**DAIRAGO (MI)**

***NOTE INTEGRATIVE ALLA COMPONENTE GEOLOGICA  
IN RIFERIMENTO ALLA DELIBERA DI GIUNTA  
PROVINCIALE 35/2011 DEL 15/2/2011***

**Punto 3.4 – difesa del suolo**

**Febbraio 2011**

Nota 2 – Allegati stratigrafici dei pozzi pubblici ad uso idropotabile

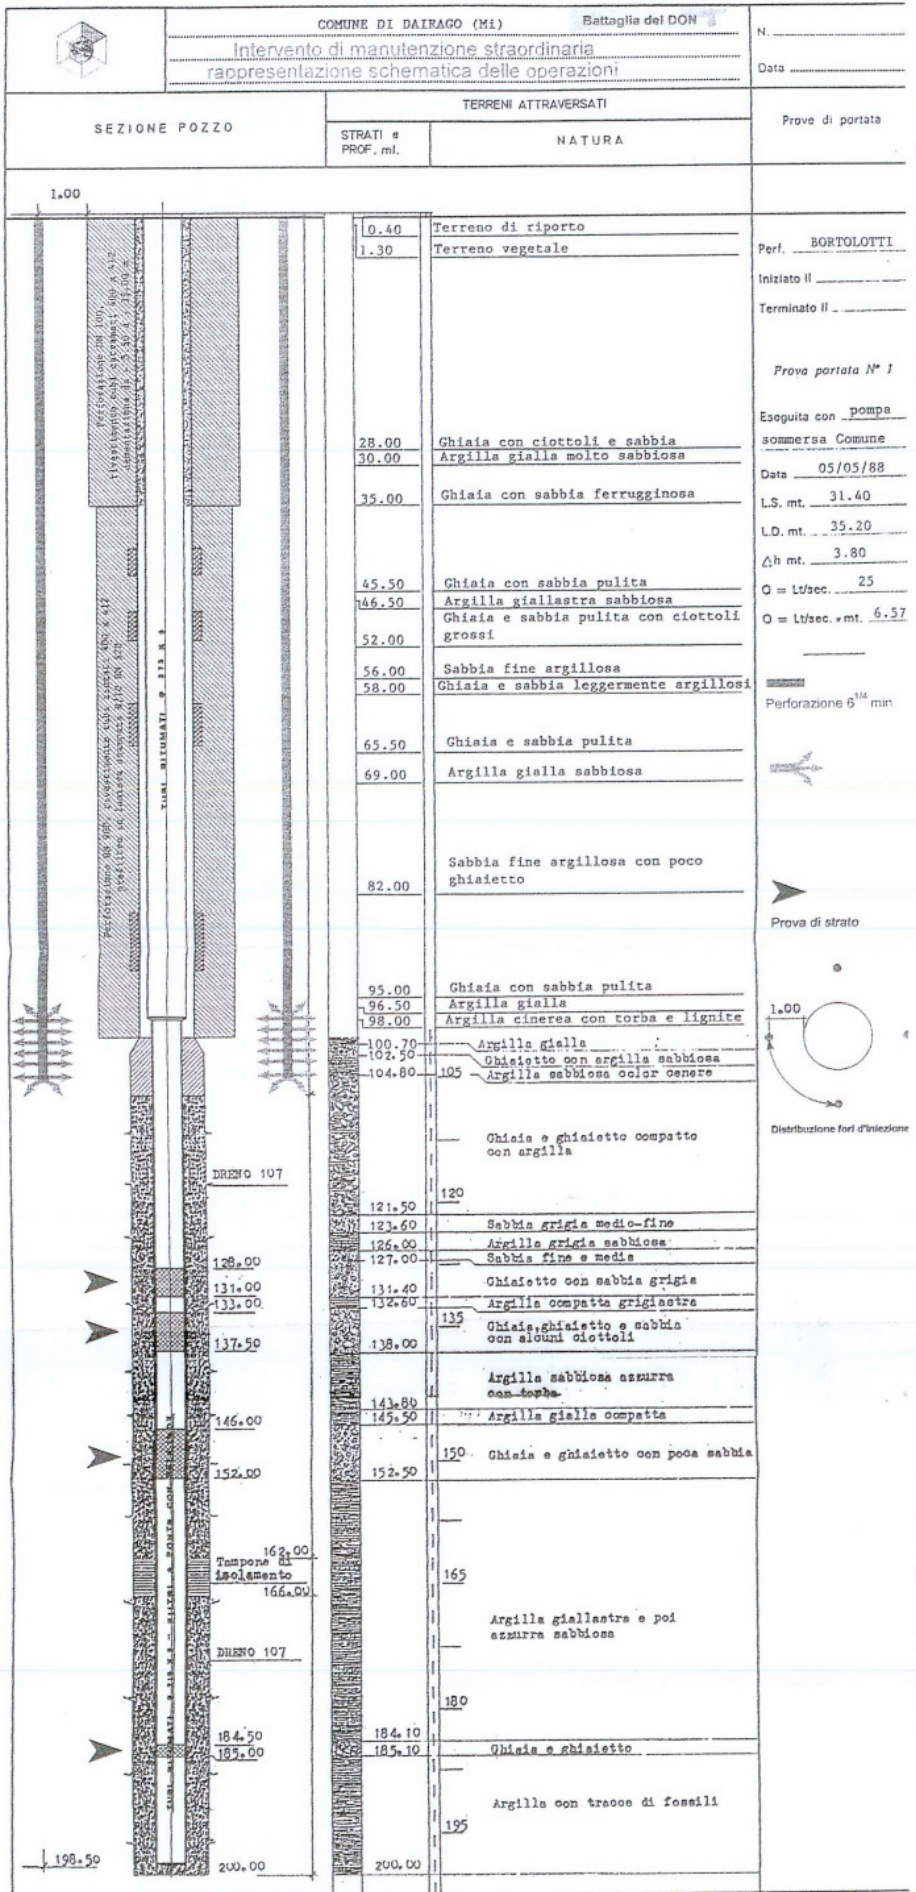
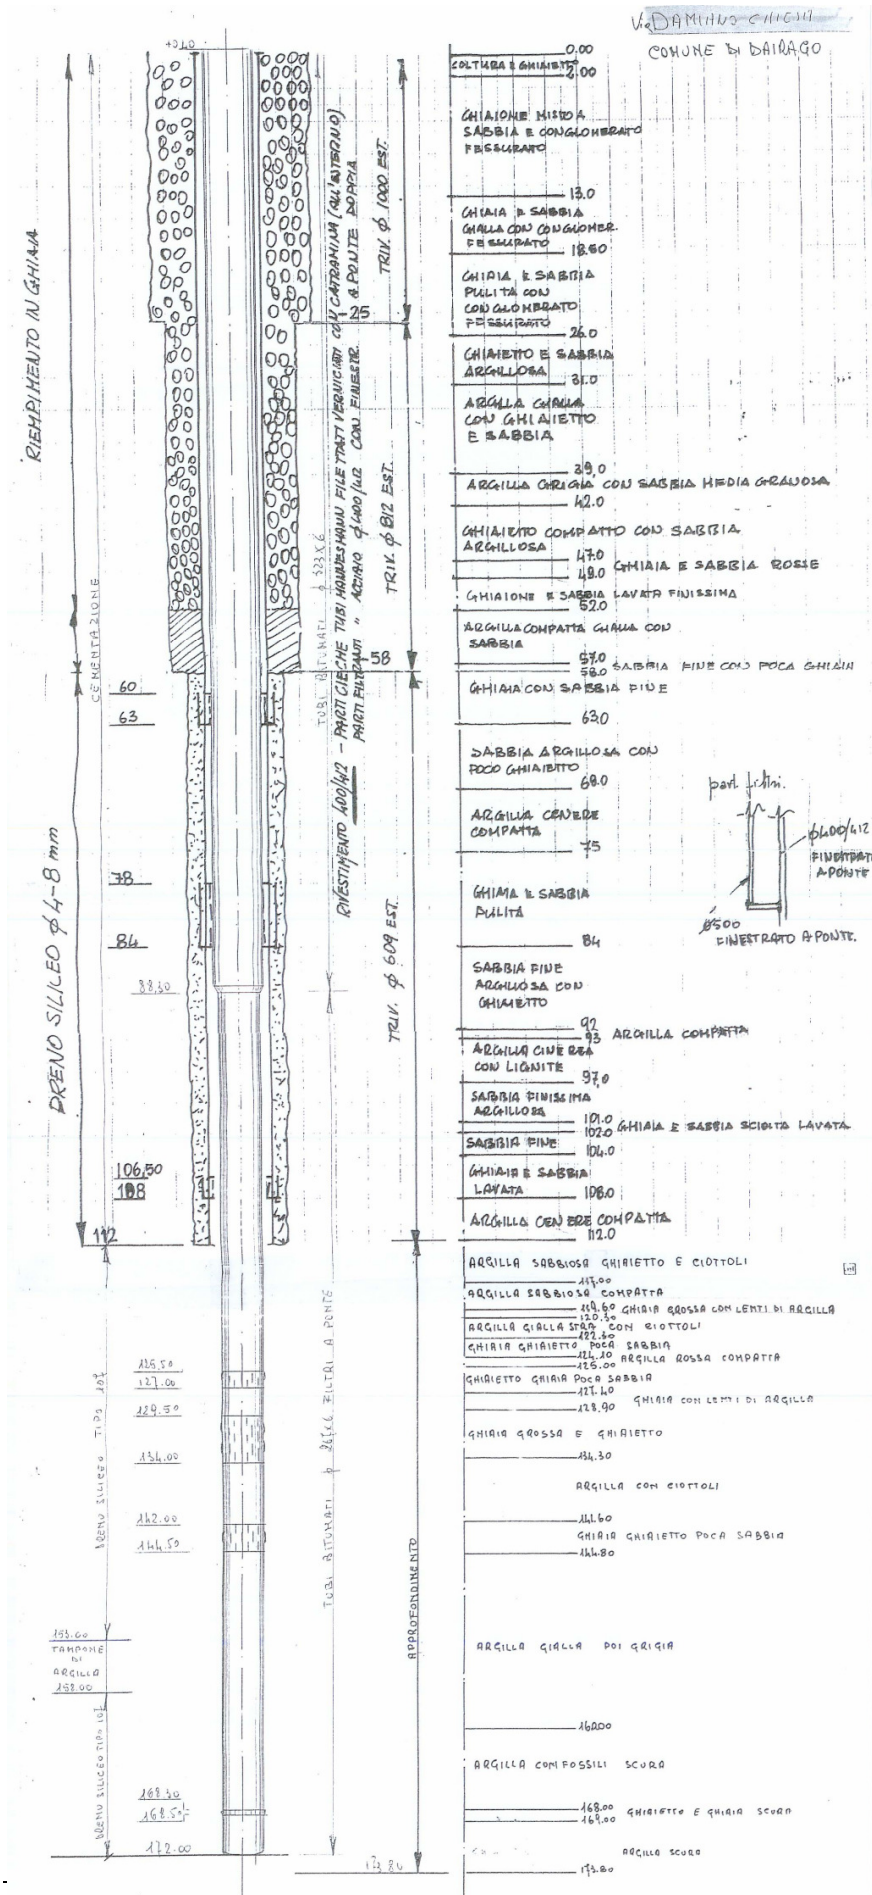
Si allegano le stratigrafie dei pozzi pubblici di Via Chiesa e Via Battaglia del Don; non è stato possibile reperire presso il gestore la stratigrafia del pozzo di Via Don Bosco.
